Oggetto: [ID_VIP 8550] PROVINCIA DI NUORO (comune di Macomer) - Progetto per la realizzazione di un parco Agrivoltaico di potenza nominale pari a 42 MWp, denominato “Macomer 4” sito nel comune di Macomer, località “Nuraghe Solene”.

Proponente: Energia Pulita Italiana 3 S.r.l.

Riscontro al Parere tecnico istruttorio della Soprintendenza speciale per il PNRR

FIGURA 1 - IMMAGINE SS PNRR - LAYOUT DI PROGETTO SOVRAPPOSTO ALLA DIVISIONE STORICA DEI FONDI REALIZZATA ATTRAVERSO MURI A SECCO (IN VIOLA GLI ELEMENTI ESISTENTI RILEVATI DA ORTOFOTO) CON LE CURVE DI LIVELLO.

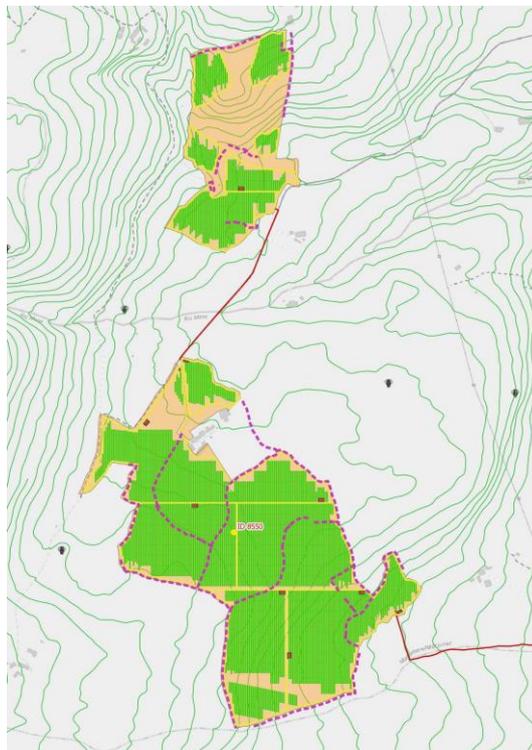
RITENUTO che dalla lettura della struttura del paesaggio agrario tipico della campagna di Macomer, dove è prevista la realizzazione dell'impianto in oggetto, risulta ancora forte la permanenza della suddivisione fondiaria realizzata attraverso i caratteristici muretti a secco costruiti seguendo

l'andamento naturale del terreno. Appare evidente come il layout di progetto ed in particolare la suddivisione rigidamente ortogonale dei tracker dei pannelli fotovoltaici, sia del tutto avulsa dal contesto e comporterà, se realizzato, la distruzione dell'assetto agrario della campagna di Macomer.

CONSIDERATO quanto riportato dalla competente Soprintendenza ABAP di Sassari ovvero che "... La realizzazione delle opere in progetto determinerebbe anche la sottrazione di elementi che contribuiscono a caratterizzare marcatamente il paesaggio: l'installazione dei vari elementi di supporto dei pannelli, la realizzazione della viabilità interna al campo fotovoltaico e la modifica della viabilità rurale esistente, con ampliamento della sede stradale, comporterebbero inevitabilmente la rimozione di muri a secco, elementi dal valore storico-identitario che delimitano le tanche e le strade, e di siepi e arbusti della macchia mediterranea presenti lungo i bordi stradali, lungo i confini e nei campi sui quali dovrebbe essere collocato l'impianto. Tale aspetto non è stato peraltro considerato nel progetto...".

In relazione alla tradizione costruttiva dei muri a secco, oggetto della Decisione del Comitato intergovernativo dell'UNESCO n. 13.COM 10.B.10, si precisa che l'intervento intende rispettare questa tipologia di strutture non violandone i principi e conservandone i caratteri tipologici.

Infatti, in Figura 2 viene mostrato come i pannelli, anche alla loro massima inclinazione (55°), non interferiranno con i muretti a secco presenti nell'area.

FIGURA 3 - ELABORAZIONE SSPNRR - VALUTAZIONE DEGLI IMPATTI CUMULATIVI ALL'INTERNO DI UN BUFFER DI 2KM DALL'IMPIANTO IN PROGETTO - NEL RIQUADRO NERO LA FUTURA STAZIONE TERNA „MACOMER 380“

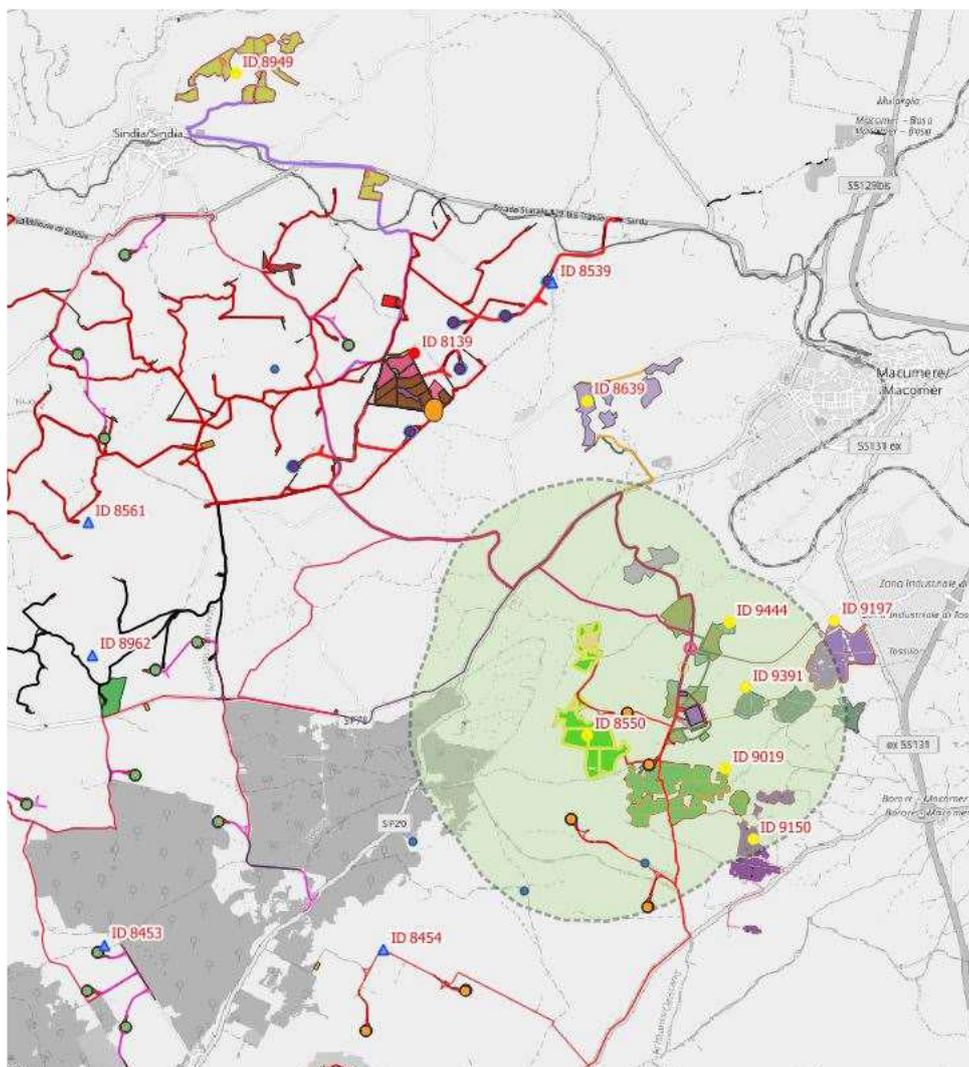
CONSIDERATO che, al fine di programmare una corretta distribuzione degli impianti da fonti di energia rinnovabili nel territorio in esame e di evitare la saturazione dell'area, si ritiene comunque opportuno evidenziare che il progetto di cui trattasi è prossimo a diversi impianti da fonti energetiche rinnovabili (FER) in valutazione statale, tra cui i più prossimi compresi in un buffer di 2 chilometri sono riportati di seguito:

CONSIDERATO che, come sottolineato dalla Soprintendenza di Sassari, ed evidenziato dall'immagine sopra riportata si verificherebbe la totale saturazione del territorio posto ad ovest dell'abitato di Macomer, "... tale situazione determinerebbe, in caso di autorizzazione degli impianti, la realizzazione in un unico impianto che, sebbene proposto da Società variamente denominate (Energia Pulita Italiana, Energia Pulita Italiana 3, Energia Pulita Italiana 4, Energia Pulita Italiana 6, Energia Pulita Italiana 8), sarebbe in realtà afferente ad un unico committente ... e che amplificherebbe il rischio di perdita e danneggiamento rispetto al patrimonio archeologico noto e a quello ancora sepolto e non conosciuto". Inoltre anche dal punto di vista paesaggistico risulta evidente la totale trasformazione di

In particolare, in relazione agli impianti in iter autorizzativo elencati dal Ministero e riportati in Figura 3, si segnala che si tratta di progetti il cui iter autorizzativo non è ancora concluso, in molti casi è stato addirittura avviato in seguito all'avvio del procedimento relativo al progetto di cui al presente documento (MACOMER 4 – ID_VIP: 8550). A tal proposito, per affinare l'analisi, si riporta di seguito un inquadramento dei procedimenti con data di avvio antecedente al 07/06/2022 e una tabella riassuntiva delle procedure indicate dalla scrivente, ovvero prima della presentazione dell'istanza ID 8550 con il relativo stato di avanzamento.

Come si può notare dall'analisi dello stato delle altre procedure e dei pareri emessi, nessuno risulta concluso con Provvedimento di compatibilità ambientale favorevole e solo una è stata presentata prima della presentazione del progetto in esame; pertanto, poteva essere inclusa nella

valutazione del cumulo cartografico derivante dal progetto. Al fine di non viziare l'analisi e quindi la valutazione finale, considerata l'aleatorietà legata all'esito delle procedure valutative, non si possono considerare tutti gli impianti presentati nell'area. Si deve inoltre considerare che, secondo le disposizioni del d.lgs.152/2006, l'Allegato IIV alla parte seconda - Contenuti dello Studio di impatto ambientale di cui all'articolo 22 - il punto 5, lettera e), recita: *“Una descrizione dei probabili impatti ambientali rilevanti del progetto proposto, dovuti, tra l'altro: [...] e) al cumulo con gli effetti derivanti da altri **progetti esistenti e/o approvati**, tenendo conto di eventuali criticità ambientali esistenti, relative all'uso delle risorse naturali e/o ad aree di particolare sensibilità ambientale suscettibili di risentire degli effetti derivanti dal progetto.”*

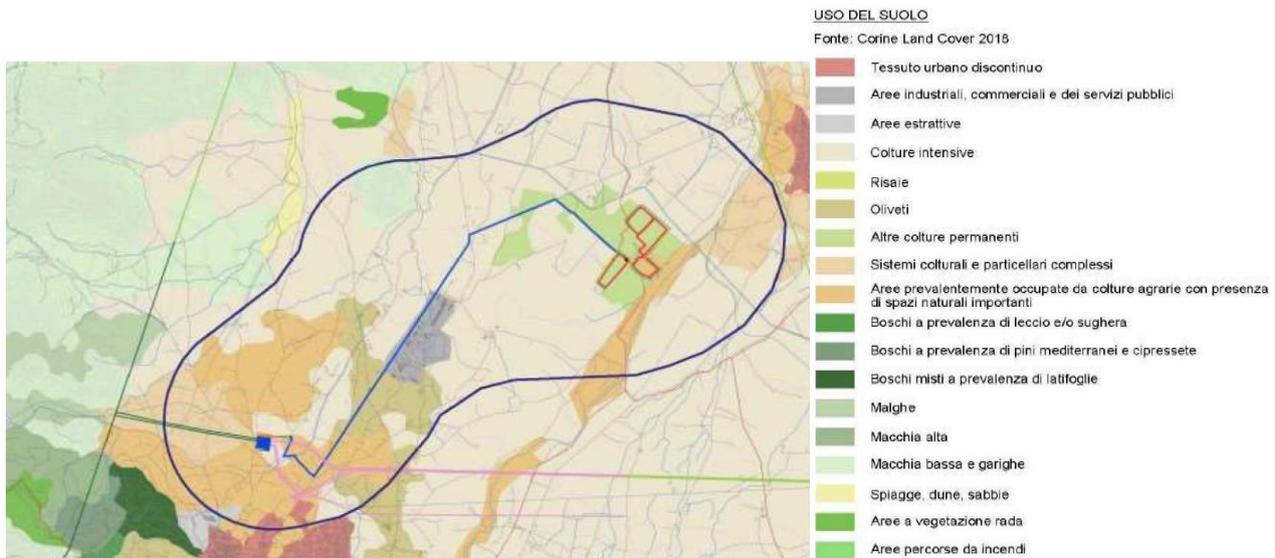
CONSIDERATO quanto evidenziato, tra l'altro, dalla Regione Autonoma della Sardegna nelle proprie osservazioni ovvero che "... l'impianto agrivoltaico proposto, ancorché si dichiari l'interesse alla valorizzazione delle coltivazioni foraggere attraverso l'impianto di un prato polifita permanente, di durata illimitata, secondo quanto riportato negli elaborati di progetto, si sviluppa su una superficie catastale molto estesa (oltre 72 ettari, oltre 19 dei quali recintati - area utile) con conseguente frammentazione della continuità agraria, significativa sottrazione di suolo alla produzione agricola di qualità e compromissione della godibilità paesaggistica e ambientale del contesto identitario agricolo consolidato. La trasformazione delle aree di intervento, interessate da produzioni agricolo-alimentari di qualità e/o di particolare pregio rispetto al contesto paesaggistico-culturale, da seminativo a pascolo, rappresenta inoltre una perdita di potenzialità agricola non accettabile...".

Premettendo che la figura sopra riportata non riguarda l'impianto oggetto di questo documento, si precisa che attualmente le aree di progetto sono interessate interamente da pascolo magro. Il progetto prevede di migliorare la salute del terreno inserendo il prato polifita.

FIGURA 9 - IMMAGINE ELABORATA DALLA SS PNRR CON INDIVIDUAZIONE DEI BENI TUTELATI AI SENSI DELLA PARTE II E DELLA PARTE III DEL D. LGS. 42/2004 ED I BENI TIPIZZATI DAL PPR AI SENSI DELL'ART. 143 DEL CODICE DEI BENI CULTURALI CON LE RELATIVE FASCE DI RISPETTO.

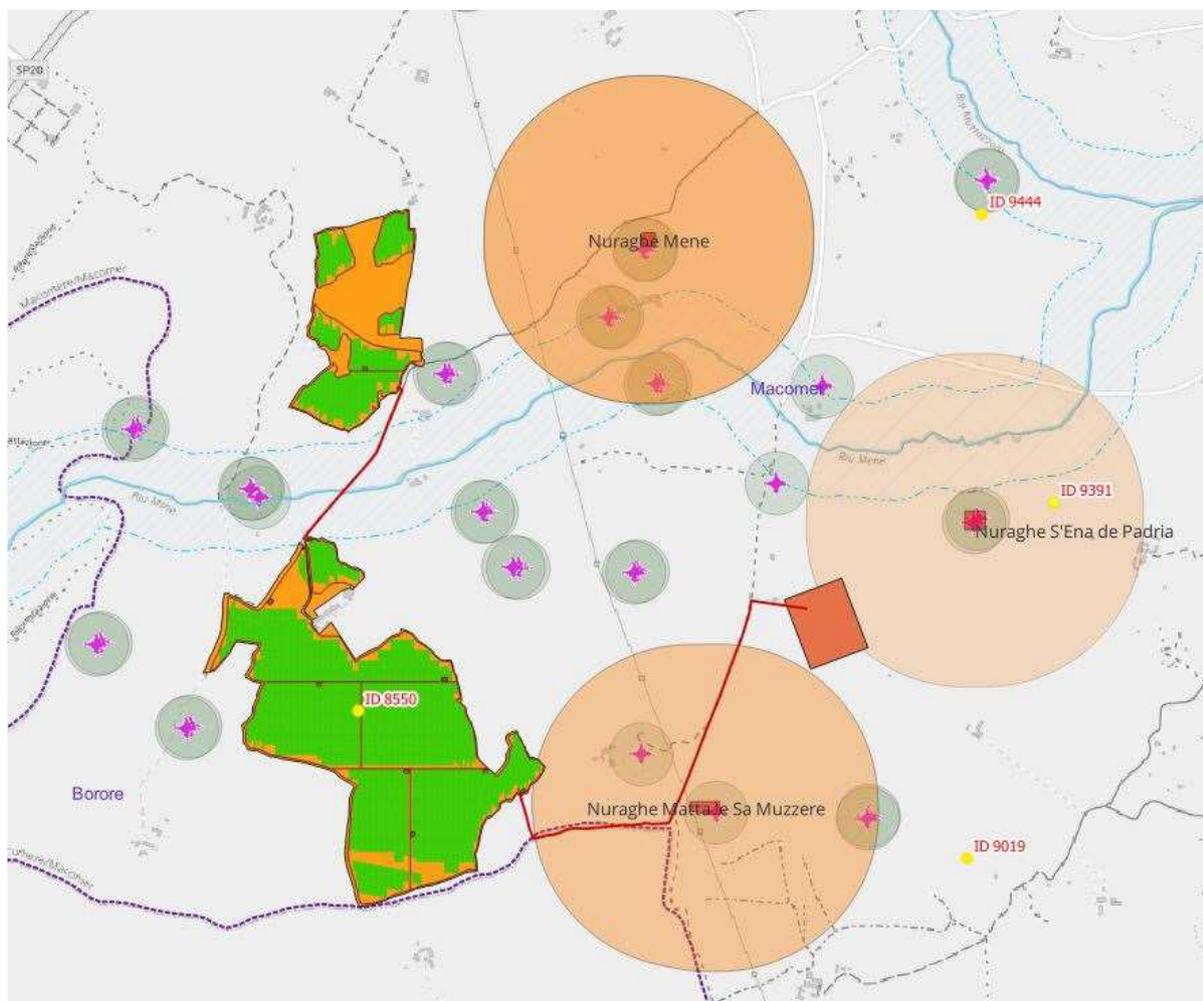
CONSIDERATO inoltre che, a fronte delle importanti operazioni di scavo e sbancamento previsti (12.678,2 mc per le aree di cantiere, mentre gli interventi sulla viabilità coinvolgeranno 10.723 mq; i lavori per la semina del prato stabile si estenderanno su 57,61 ha e gli interventi di mitigazione naturalistica, con lo scavo di solchi di piantumazione mediante l'utilizzo di trattrici, interesseranno 2,65 ha, ai quali si sommano anche 7330 ml), la competente Soprintendenza ABAP di Sassari ha valutato considerevole il rischio archeologico dovuto alla realizzazione del progetto come anche che quest'ultimo presenta delle forti criticità rispetto alla tutela del patrimonio archeologico, data la presenza, solo nell'area contermina, di ben 19 siti archeologici.

CONSIDERATO che l'area di impianto è considerevolmente ricca di presenze storiche e che a tal proposito la Soprintendenza ABAP di Sassari nel proprio parere evidenzia che "... ove la visibilità archeologica sia nulla o bassa al momento delle ricognizioni archeologiche, il rischio archeologico debba essere ritenuto perlomeno "Medio" in luogo di "basso" (come indicato in varie schede delle Unità di ricognizione). Tale principio, già indicato dalla Tabella 3 – Tavola dei gradi di potenziale archeologico, contenuta nell'allegato 3 della circolare 1/2016 della Direzione Generale Archeologia che, sebbene abrogata, può ancora costituire nel merito un valido ausilio metodologico, è stato recentemente ribadito dalla Tabella 2 dell'Allegato 1 della Circolare 1 del 27.1.2023 della Soprintendenza Speciale per il Piano Nazionale di Ripresa e Resilienza, che estende il medesimo criterio alle aree definite con potenziale archeologico non determinabile...".

FIGURA 11 – STRALCIO LOCALIZZAZIONE AREE NON IDONEE FER (DGR 59/90 2020 – TAV. 26) – ESTRATTO DALL'ELABORATO CARTOGRAFICO MACOMER4-IAT15

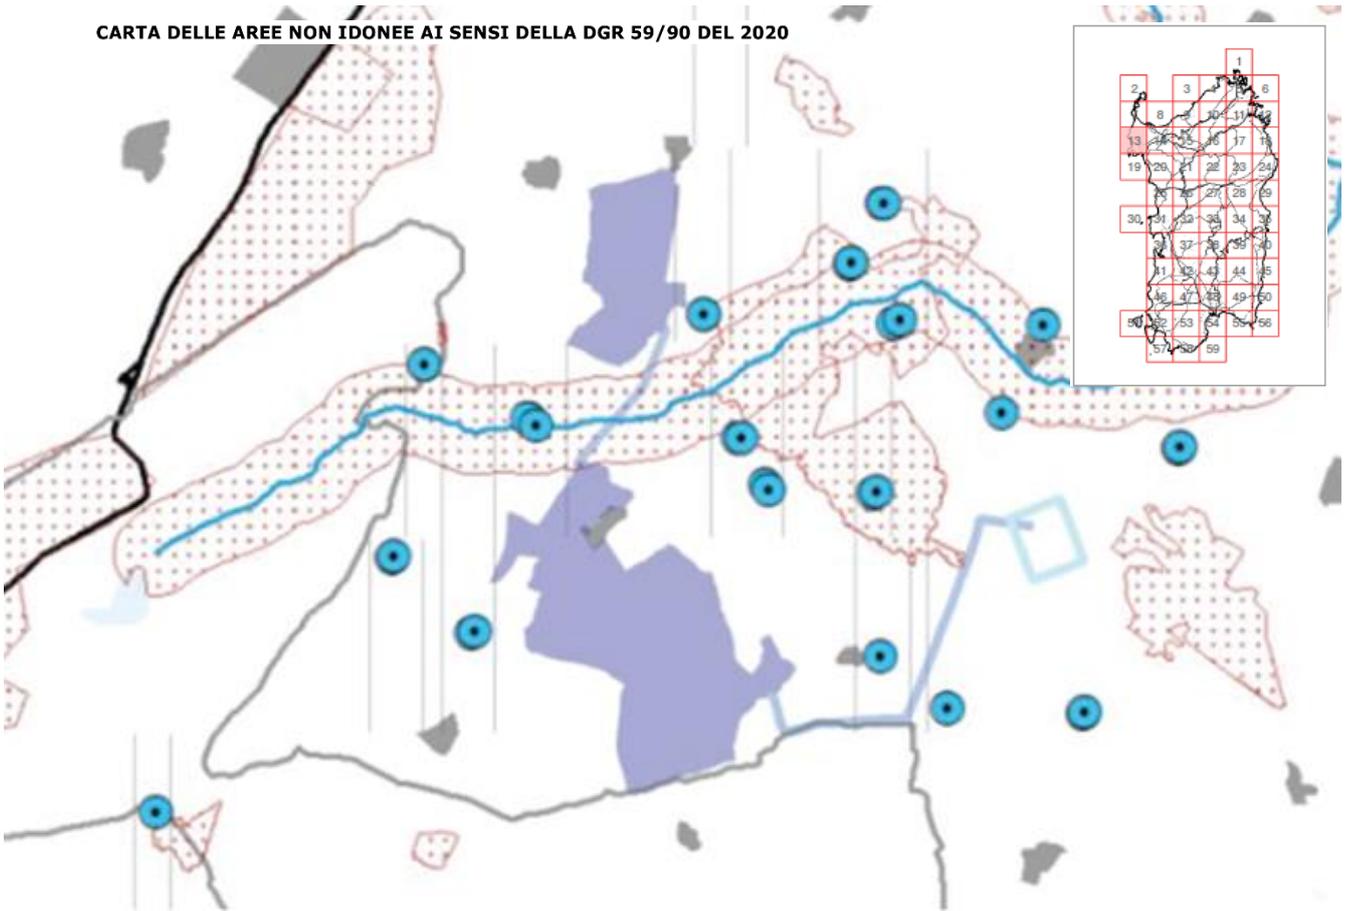
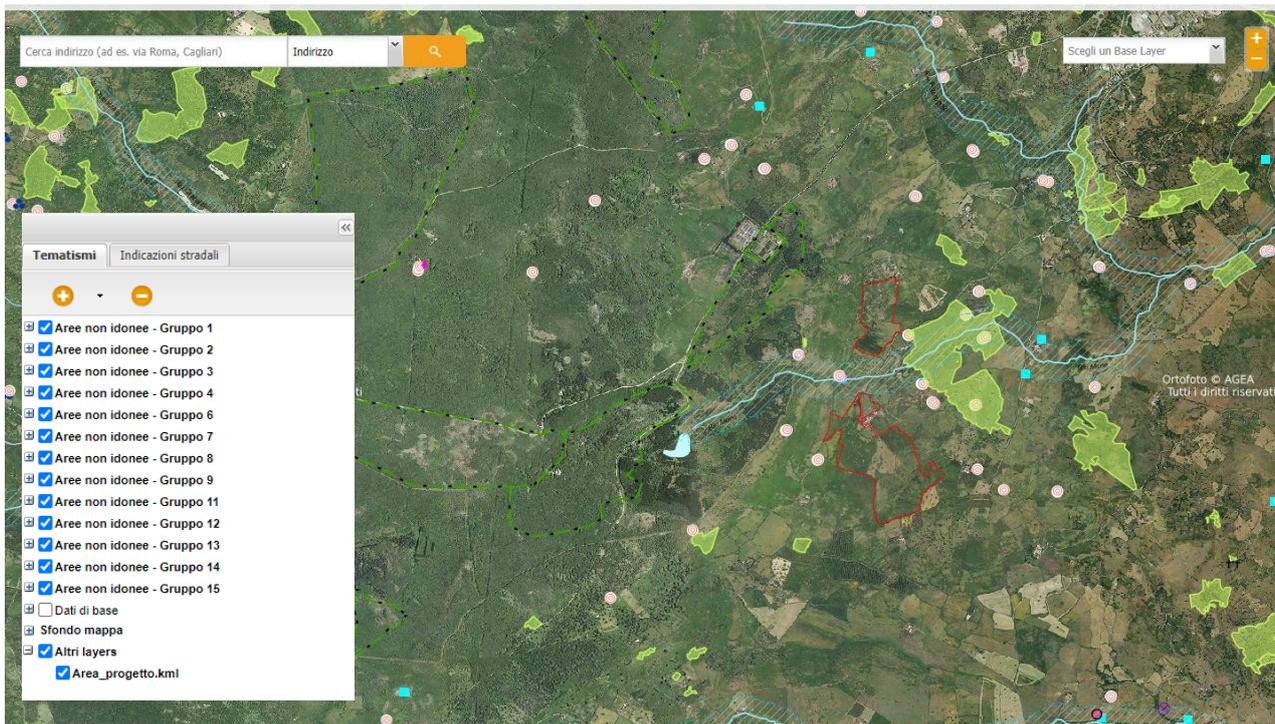
CONSIDERATO che, ai fini dell'individuazione delle aree idonee all'installazione di impianti FER ai sensi della L.199/2021 art. 20, comma 8, lett. c-quater, così come modificato dalla L.13/2023, l'impianto in progetto, nella parte del lotto sud risulta tangente alla fascia di rispetto di 500 metri del Nuraghe sa Matta 'e sa Muzzere e buona parte del cavidotto vi interferisce direttamente, come anche la Stazione Terna rientra in area non idonea in quanto parzialmente all'interno della fascia di rispetto del Nuraghe S'Ena de Padria. Inoltre, il cavidotto di collegamento tra i due lotti attraversa il corso d'acqua Rio Mene (tutelato ai sensi dell'art.142, comma 1 lettera c) del D.Lgs.42/200) e la relativa fascia di rispetto di 150 metri.

La RAS ha prodotto 59 tavole rappresentative dell'intero territorio regionale nelle quali sono riportati i principali vincoli ambientali, idrogeologici e paesaggistici esistenti. Per quanto riguarda l'area oggetto di interesse, **l'impianto ricade nella tavola n. 26**.

La tavola mostra l'assenza di vincoli interferenti con l'area di progetto. In particolare, non si rilevano interferenze con le fasce di rispetto dei beni paesaggistici né impatti sulle aree gravate da uso civico.
